女川原子力発電所 2 号炉

静的機器の単一故障に係る設計上の考慮 審査会合における指摘事項の回答

平成 27 年 3 月 5 日

東北電力株式会社

図1 サプレッションチェンバプール水温度

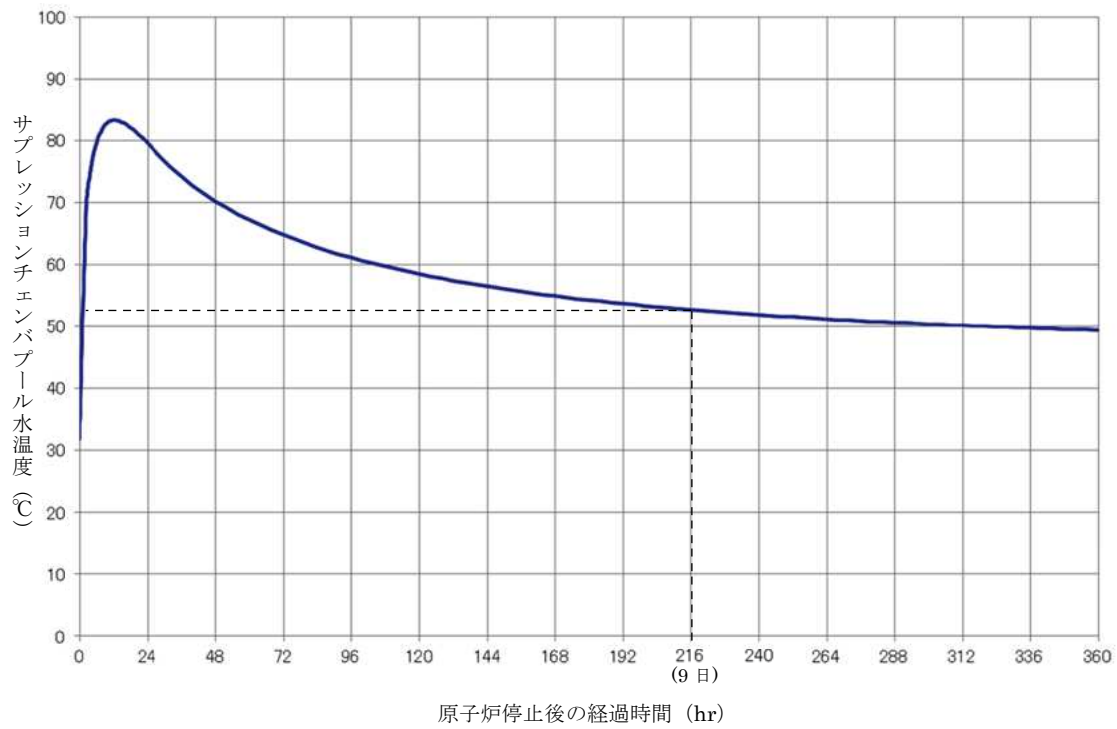
- ・現場での手動操作の必要がある場合、被ばく等の観点からの操作の成立性及び安全解析上での時間余裕を説明すること。

評価の結果、サプレッションチェンバ内のプール水温度は、約84°Cまで上昇するが、サプレッションプール冷却モードにより徐々に低下し、9日後には約53°Cとなり、最高使用温度104°Cを下回ることを確認した。また、このときのトーラス室内の温度は、約50°Cとなることを確認した。

図1 故障箇所の検知性

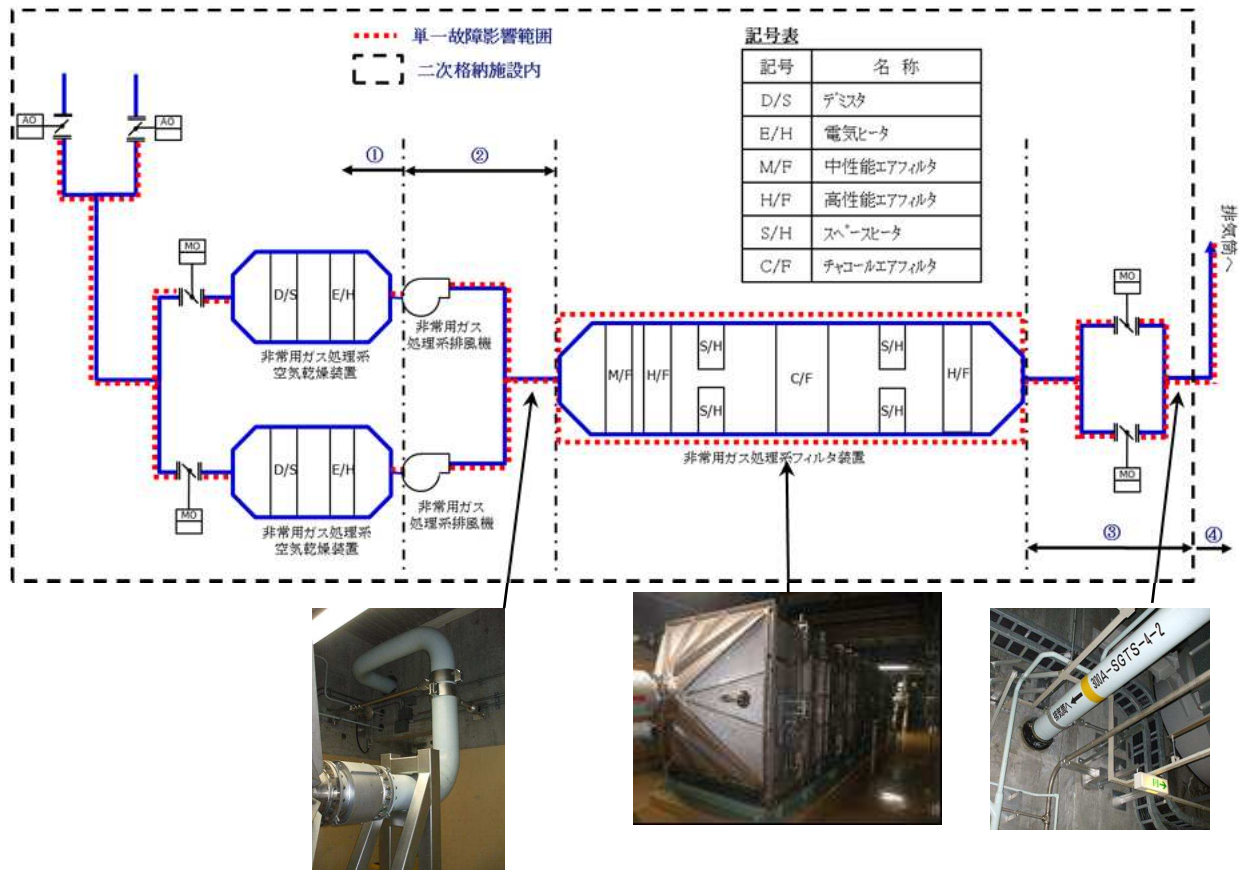
- ・軽微な破断の場合を含め故障箇所を確実に検知可能であるということを詳細に説明すること。（狭隘部の有無，全周破断以外の場合等）その際，被ばく評価結果も踏まえて説明すること。

- ・配管破断等の覚知の実現性について，監視項目や監視内容を明確にしたうえで説明すること。

- ・単一故障を検知するまでの時間について，考え方を整理して説明すること。

非常用ガス処理系（以下，SGTS）配管の全周破断が発生した場合，中央制御室での確認（エリア放射線モニタ指示値変動，建屋差圧変動およびSGTSトレイン出口流量の変動）及びSGTS起動後1回/日実施する現場パトロール（視覚，聴覚，触覚）により故障発生1日以内に検知は可能である。（図1，図2，表1参照）

部分破損（10%漏えい破損を想定）の場合も損傷部から吹き出す風量が250m³/h程度，穴径は約94mmとなることから高所，死角となる範囲に吹流し等を用いて確認することにより，現場パトロールで検知は可能である。

検知性	
①	中央制御室での確認（エリア放射線モニタの指示値変動，SGTS トレイン出口流量変動，建屋差圧変動），現場パトロール（視覚，聴覚，触覚）により，全周破断箇所の特特定が可能
②③	中央制御室での確認（エリア放射線モニタ指示値変動，SGTS トレイン出口流量変動，建屋差圧変動，SGTS プロセス放射線モニタ指示値変動），現場パトロール（視覚，聴覚，触覚）により，全周破断箇所の特特定が可能
④	中央制御室での確認（SGTS トレイン出口流量変動，建屋差圧変動，SGTS プロセス放射線モニタ指示値変動），現場パトロール（視覚，聴覚，触覚）により，全周破断箇所の特特定が可能

図1 露出配管部（直管部，エルボ部，分岐・合流部）の修復方法

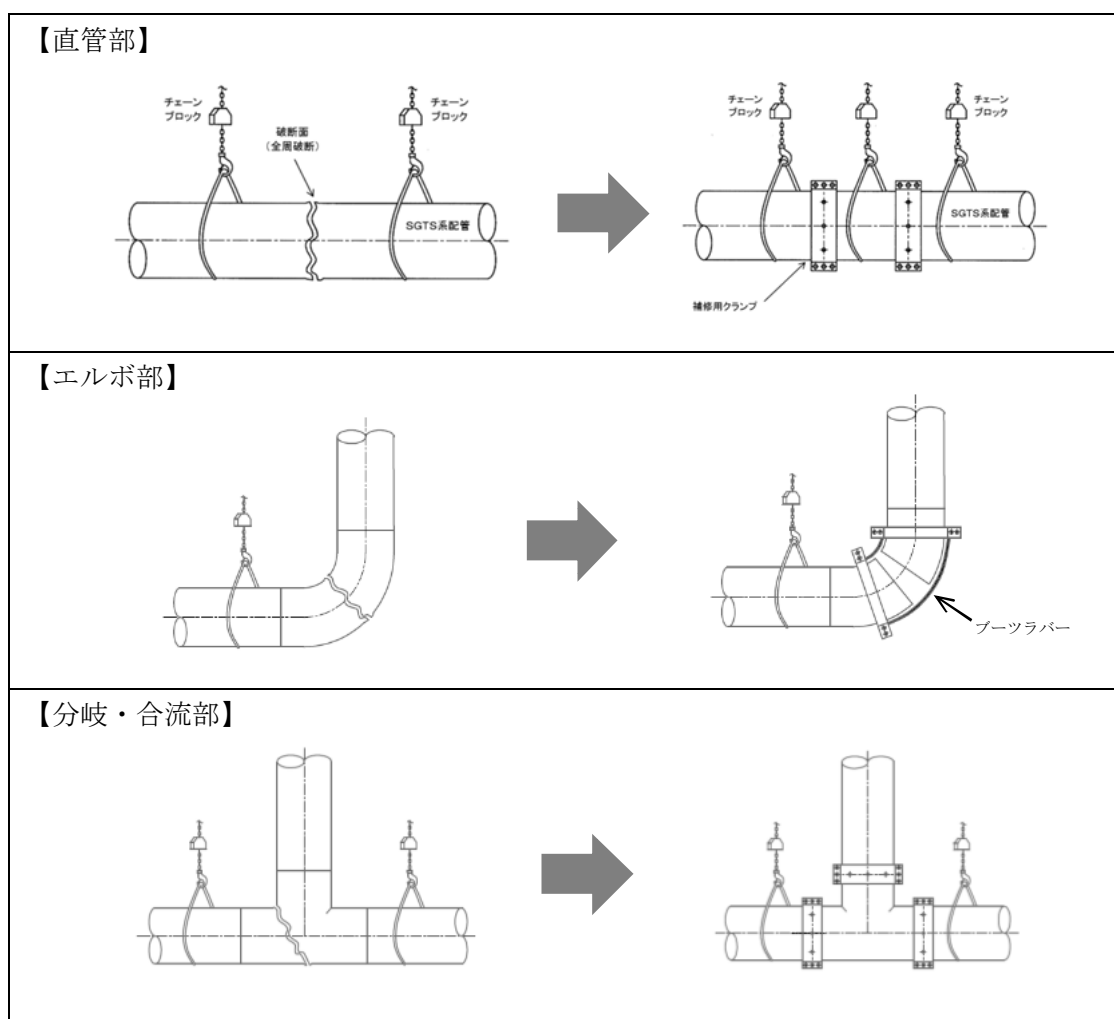
- ・修復方法が技術的に妥当であることを示すこと。

- ・修復作業工程について、タイムチャートとともに要員配置等を含めた作業例を示し、特に被ばく評価の観点から、修復作業の実現性について説明すること。

露出配管部の修復手順（図1）を次に示す。また，修復手順の詳細について，直管部の作業イメージを図2に示す。

- ① 修復箇所の作業性を確保する。（高所の場合は足場設置）
- ② 配管破断箇所を整形（クランプを容易にするため，破断面を切断し，整形する。）
- ③ 予め用意している予備配管またはブーツラバーを，修復箇所の寸法に合わせ加工する。
- ④ 配管またはブーツラバーの芯を合わせ，クランプにより固定する。

図1 非常用ガス処理系

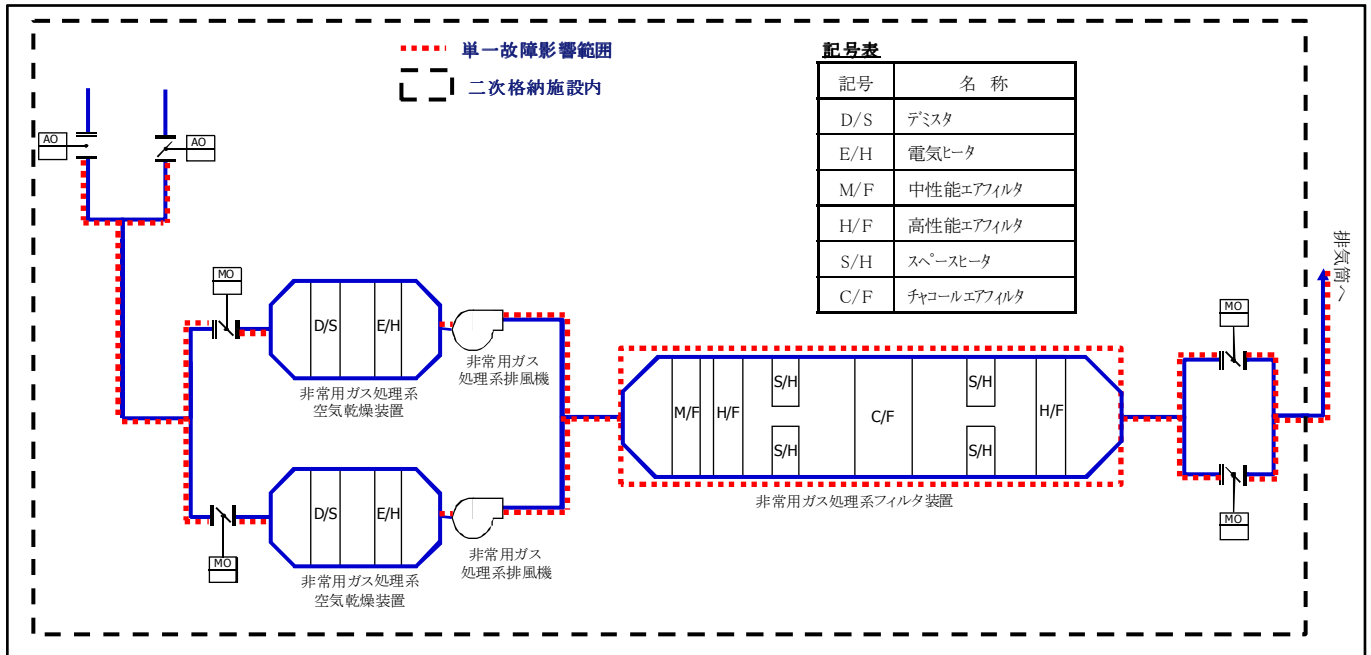
・二重化された部分であっても，単一設計部分に接続され隔離がなされない部分については，破損により両系統に影響を及ぼす可能性があり，これらの部分を含めて修復性等を確認していることを説明すること。

二重化された部分であっても，単一設計箇所に接続され隔離されず，その破損が両系統に影響を及ぼす範囲について「単一故障影響範囲」とし，これらの部分も含めて修復性等を確認している（図1，2参照）。

図1 中央制御室換気空調系 系統概要図

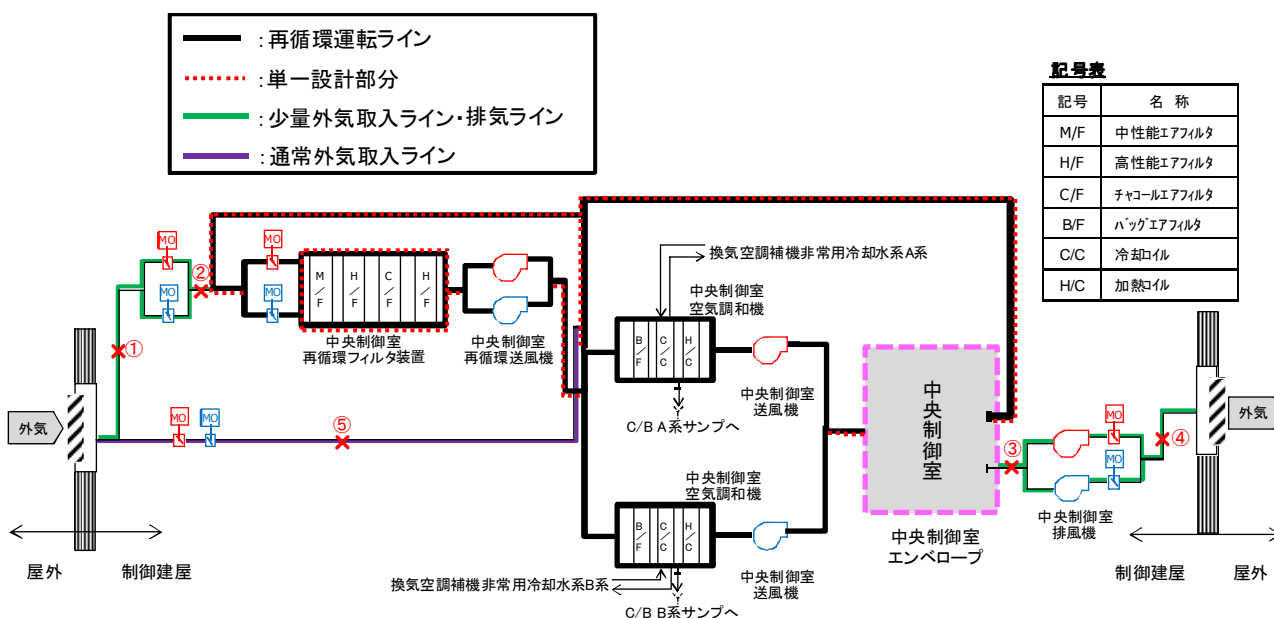
・中央制御室換気系の評価において、循環ラインのみを考慮の対象とし、外気取入ラインを除く理由を説明すること。(期待される安全機能を達成する上で当該ラインが必要か)

中央制御室換気空調系は通常時に外気を取込み (5,000m³/h) 運転しているが、事故時に外気を遮断し再循環運転となる。その後、中央制御室の酸欠防止の観点から外気を連続で少量 (500m³/h) 取込むことが可能なように、少量外気取入ライン及び排気ラインを備えており、ダクトの一部は単一設計となっている (図1参照)。

少量外気取入ライン、排気ラインのうち③にダクトの全周破断を想定した場合、ダクト破損部から中央制御室に流入する外気による被ばくが考えられるが、被ばく評価で考慮している空気流入率 (1回/h) は、試験結果 (約0.21回/h) から保守的に設定したものであり、ダクト破損部からの外気流入量として500m³/h (強制換気を行う少量外気取入時の外気流入量) を試験結果の値に加算しても被ばく評価で考慮している空気流入率の保守性の中に含まれるため、被ばく評価結果に包絡される (表1参照)。

①又は②においてダクトの全周破断を想定した場合、破断箇所は中央制御室エンベロープ外であり外気取入に影響はない。③で全周破断を想定した場合は排風機による排気は期待できないが、再循環送風機により外気取込が可能である。④で全周破断を想定した場合、破断箇所は排風機下流の中央制御室エンベロープ外であるため外気取入に影響はない。

図1 S G T S 足場設置困難箇所

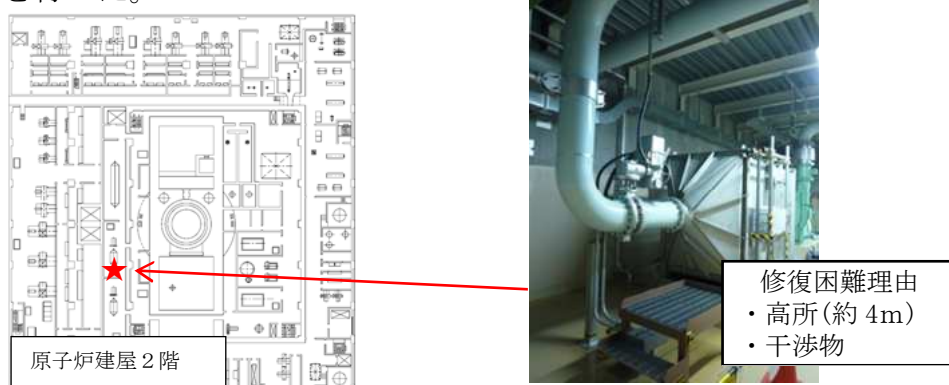
・修復作業について、訓練実績を示すこと。

S G T S 配管補修の成立性確認について、足場設置困難箇所をアクセス性、干渉物の有無の観点から選定し、図1の箇所を補修困難箇所として足場モックアップを行った。

図1 気体廃棄物処理設備エリア排気モニタ 系統概略図

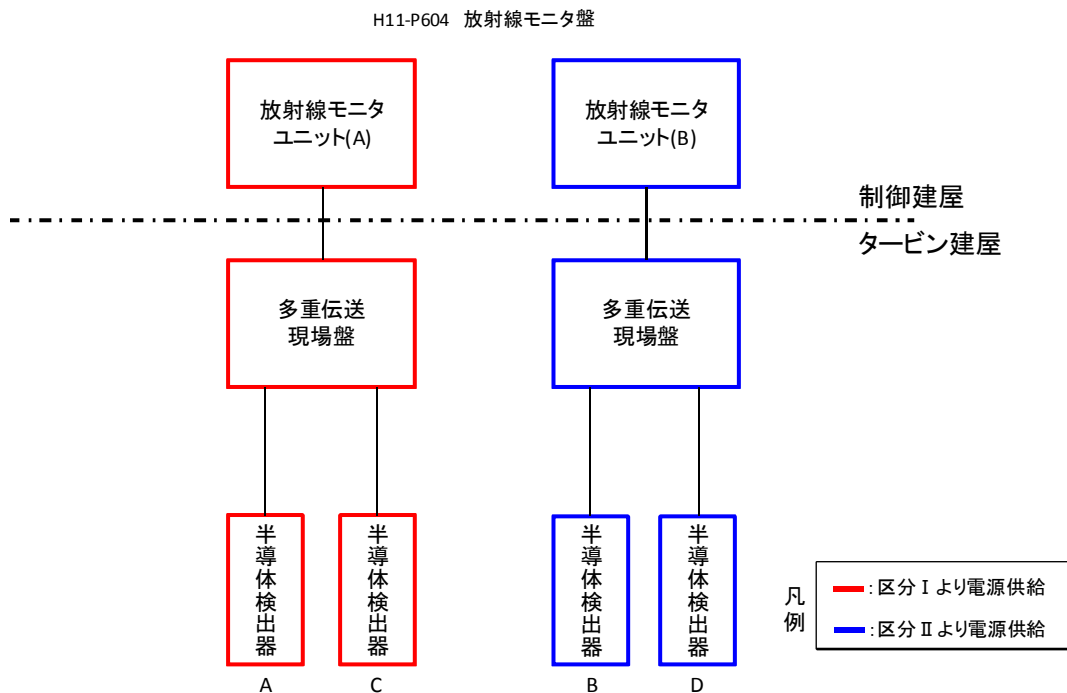
・事故時に期待するクラス3設備については、クラス1，2と同様な信頼性を有していることを示すこと。

女川原子力発電所 原子炉設置変更許可申請書 添付書類十の事故解析で事故時に期待する異常影響緩和系のうち、MS-3に該当する設備は気体廃棄物処理設備エリア排気モニタである。

気体廃棄物処理設備エリア排気モニタは、多重化しており分散配置しているとともに、異なる区分の電源から供給されているため信頼性を有している。
